INFORME N° 221-2022/MINEM-DGAAM-DEAM-DGAM

Asunto : Evaluación Final de la Modificación del Estudio de Impacto Ambiental Semidetallado del proyecto de exploración minera "Palca", presentado por Compañía Minera Poderosa S.A.

Fecha : Lima, 13 de mayo de 2022

Figura 2: Depósito de Desmonte Antapita

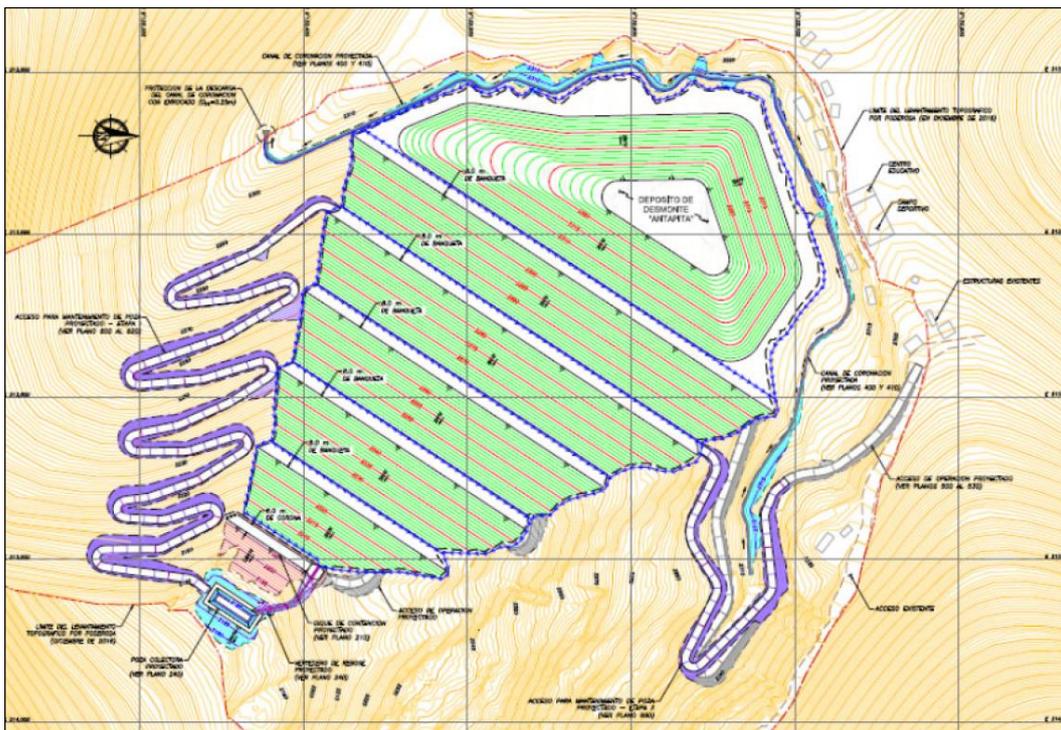
- a. Respecto al depósito de desmonte Antapita, en la descripción realizada y en los planos adjuntos, plano 300-027-17-05-1, se verifica que el depósito de desmonte Antapita tiene altura de hasta 120 metros, por

Respuesta.- El titular minero incluyó en el ítem 2.10.4.3.10, la sección instrumentación propuesta a utilizar durante la operación del depósito de desmonte. La ubicación de dicha instrumentación se presenta en el Plano 300-027-17-05-130.

Análisis.- En el Plano 300-027-17-05-130, se verificó la instrumentación geotécnica propuesta para el componente depósito de desmonte Antapita. **ABSUELTA.**

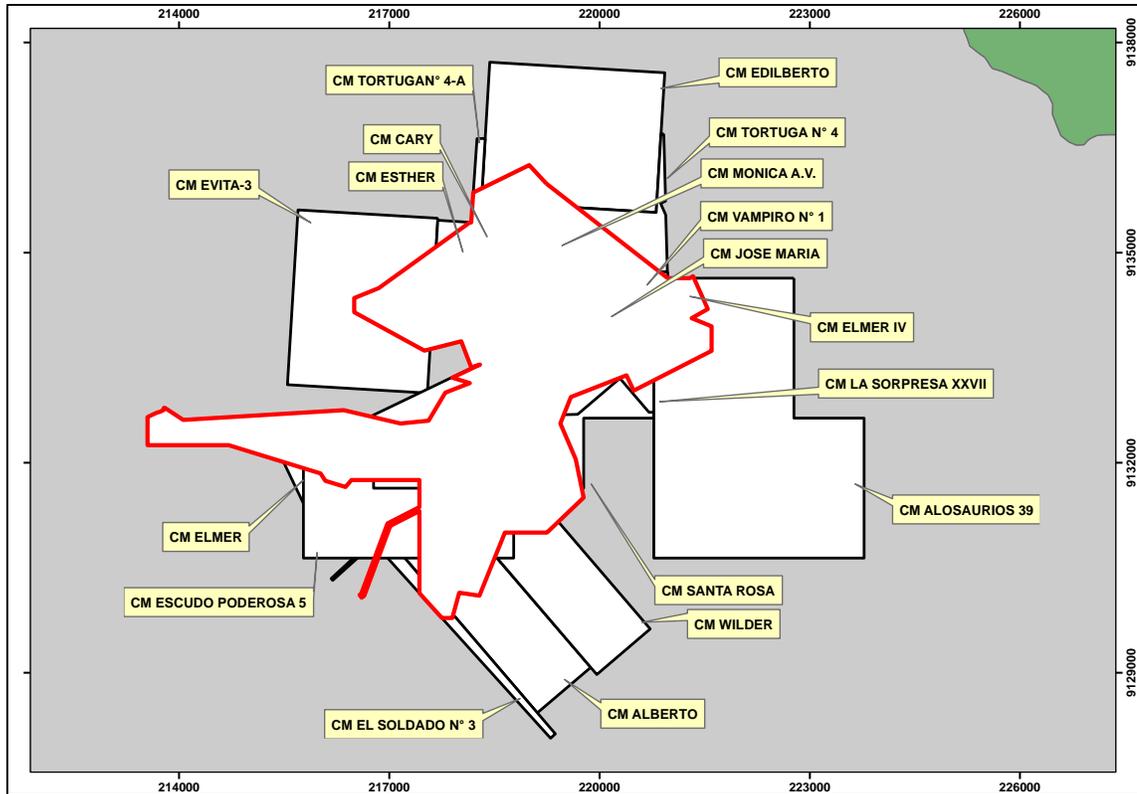
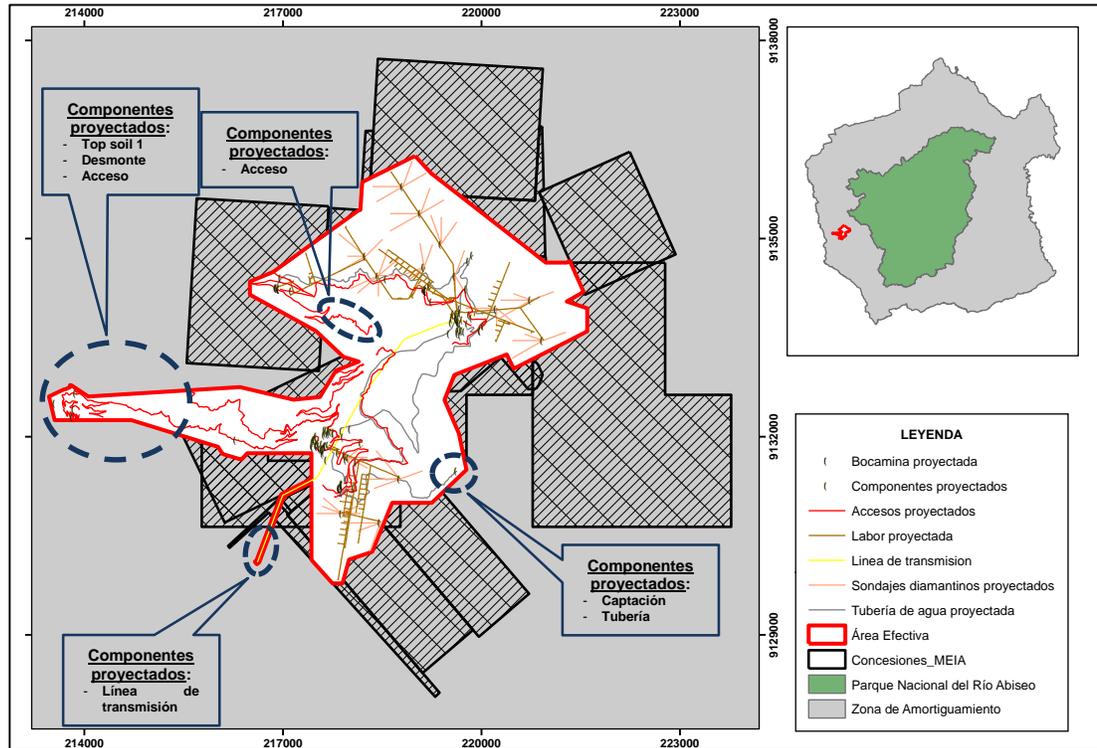
Observación 6: Como parte del presente proyecto se señala que se basará en Concesiones mineras aprobadas. Sin embargo, al plotear los vértices de estas concesiones mineras se puede visualizar que no todas están dentro del Área efectiva del proyecto, tal como se muestra en la siguiente imagen, teniendo en cuenta que hay componentes que estarían fuera de las concesiones mineras. Por lo que deberán de aclarar cuál es el área real donde se realizará la actividad minera.

- **Persistencia:** Se indica que las concesiones mineras están referidas al área de actividad minera que forma parte del área efectiva del proyecto, donde se realizarán las actividades de exploración subterránea.

Sin embargo, se visualiza componentes que no están asociadas a actividades de exploración subterránea y que se encuentran dentro del Área Efectiva, pero que no hay concesiones mineras vinculadas a estos espacios, tal como se puede apreciar en la imagen siguiente.
